東海第二発電所

重大事故等対処設備について

〔 基準津波を超え敷地に遡上する津波
に対する防護方針 〕

〔 第516回審査会合(平成29年10月5日)時
の指摘事項に対する回答 〕

外郭防護1(取水路・放水路等の経路からの津波の流入防止)に対する防護方針の比較

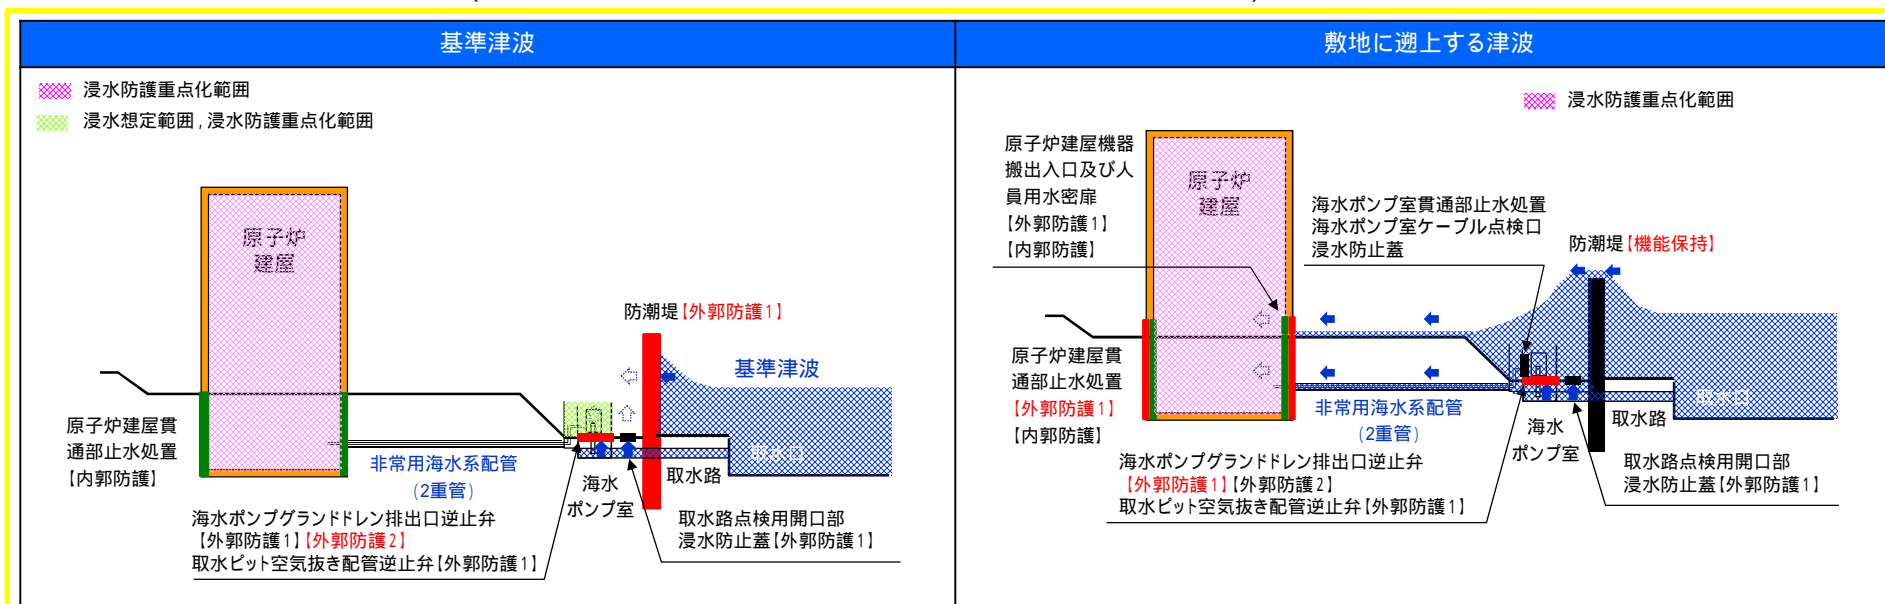
外郭防護1の設定(取水路・放水路等の経路からの津波の流入防止)

- ✓ 基準津波に対して、防潮堤及び海水ポンプグランドレン排出口逆止弁により海水ポンプ室への津波の流入防止対策を講じることから、非常用海水系配管(屋外二重管)は浸水経路でなかった。
- ✓ 敷地に遡上する津波に対しては、防潮堤を越流した津波が海水ポンプ室を経由して、非常用海水系配管(屋外二重管)に流入する。このため、新たに非常用海水系配管(屋外二重管)が津波の流入経路になることから、接続先である原子炉建屋側において外郭防護1の機能を設定する。

外郭防護2(浸水想定範囲の設定)に対する防護方針の比較

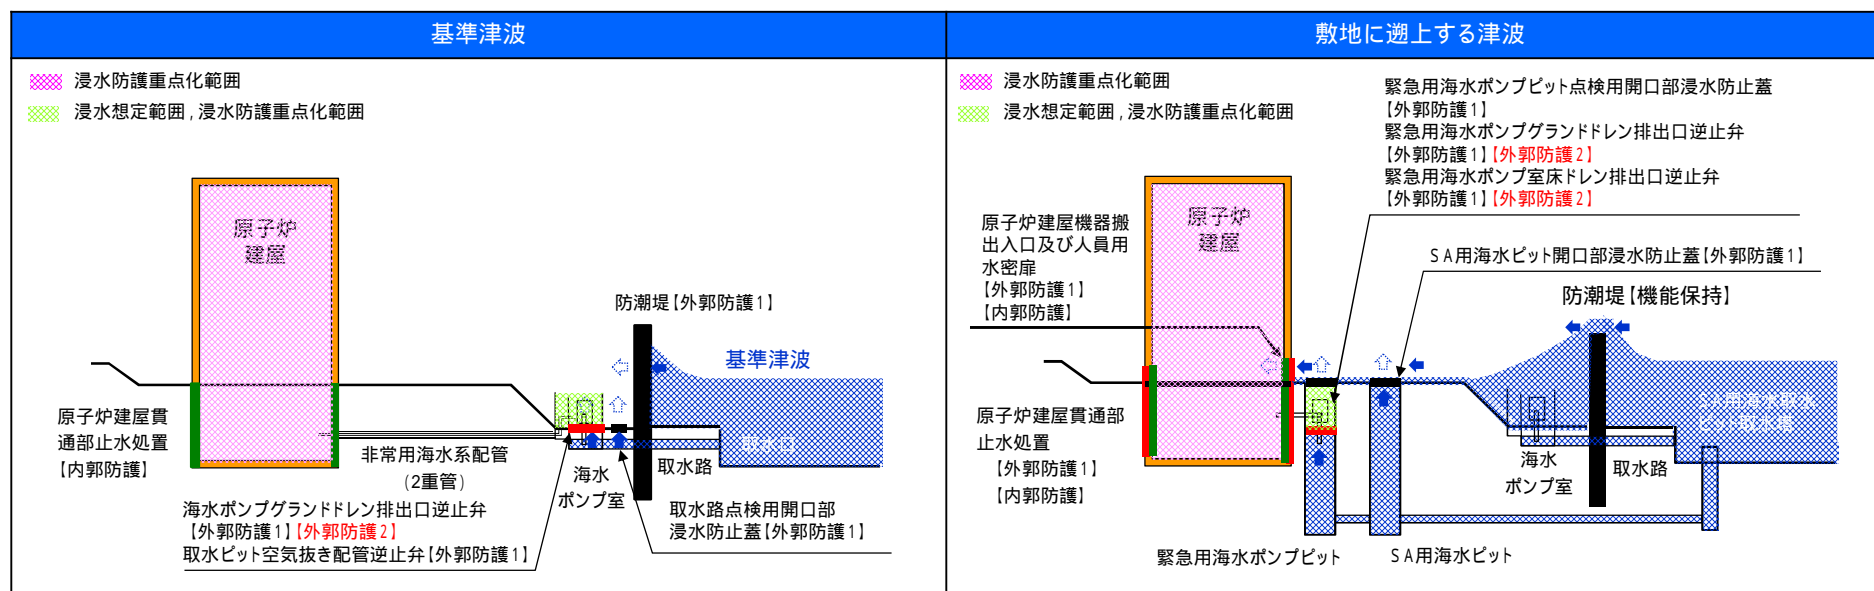
外郭防護2の設定(浸水想定範囲の設定)

- ✓基準津波に対しては、海水ポンプ室を浸水想定範囲に設定した上で、外郭防護2により浸水量を評価し必要な機能に影響しないことを確認したが、敷地に遡上する津波に対しては、海水ポンプは期待しないことから外郭防護2に該当しない。
- ✓敷地に遡上する津波に対しては、緊急用海水ポンプ室を浸水想定範囲に設定した上で、外郭防護2により浸水量を評価し必要な機能に影響しないことを確認する。

内郭防護に対する防護方針の比較

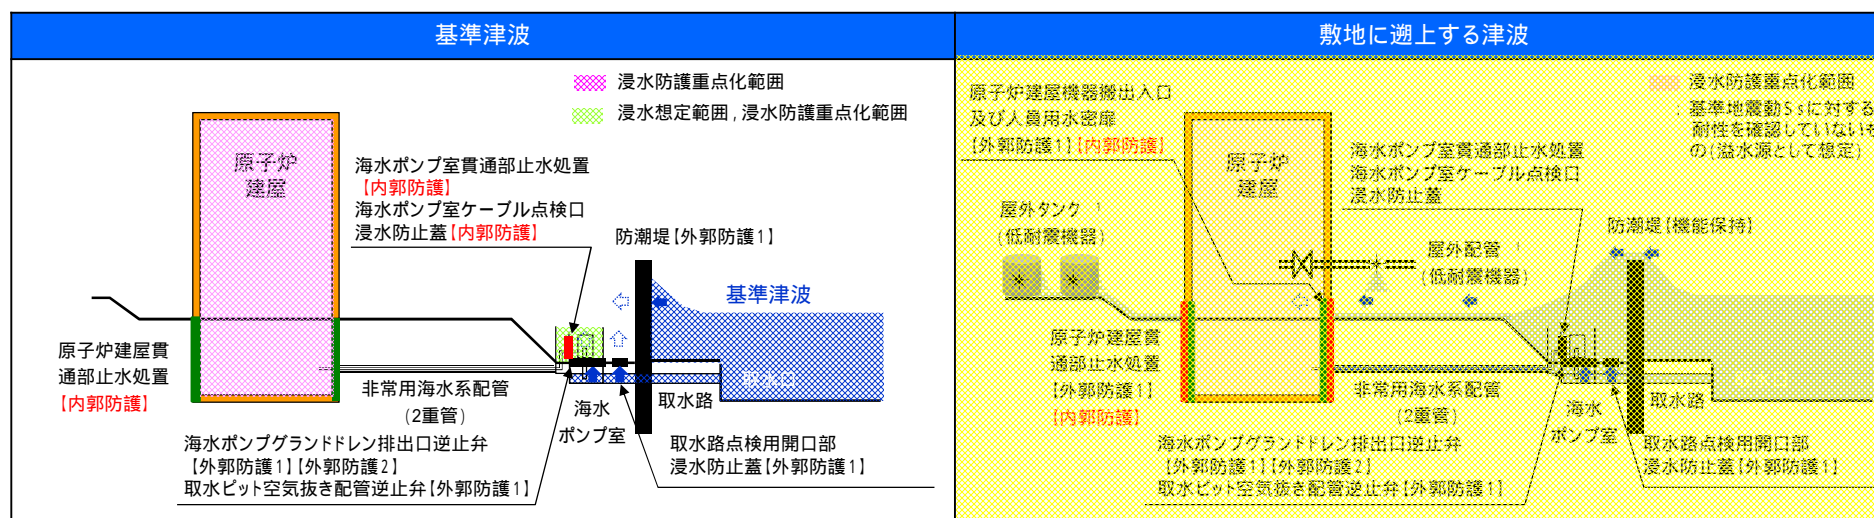
内郭防護の設定

✓基準津波に対しては、海水ポンプ室貫通部止水処置及び海水ポンプ室ケーブル点検口浸水防止蓋による浸水防止機能を期待していたが、敷地に遡上する津波に対しては、海水ポンプは期待しないことから上述の対策は内郭防護に該当しない。

✓内郭防護としては、低耐震クラスである屋外タンク等の機器の破損に伴う溢水に対して、水密扉、水密ハッチ及び浸水防止蓋の設置並びに貫通部止水処置を講じるが、これは基準津波に対する対策と同じである。

原子炉建屋1階

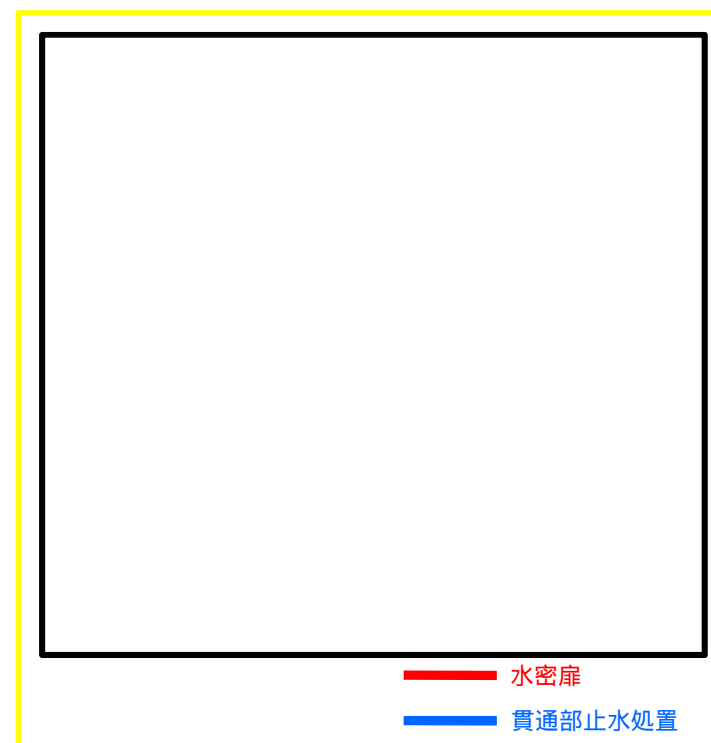
(1) 原子炉建屋1階

- ◆ 原子炉建屋附属棟の廃棄物処理棟エリアに新たに設置される津波防護対象設備を、地上部から到達する津波から防護
- ◆ このため、建屋外壁部を境界として、敷地に遡上する津波の最大浸水深である1.0mまでの開口部を特定し、浸水防止対策を実施
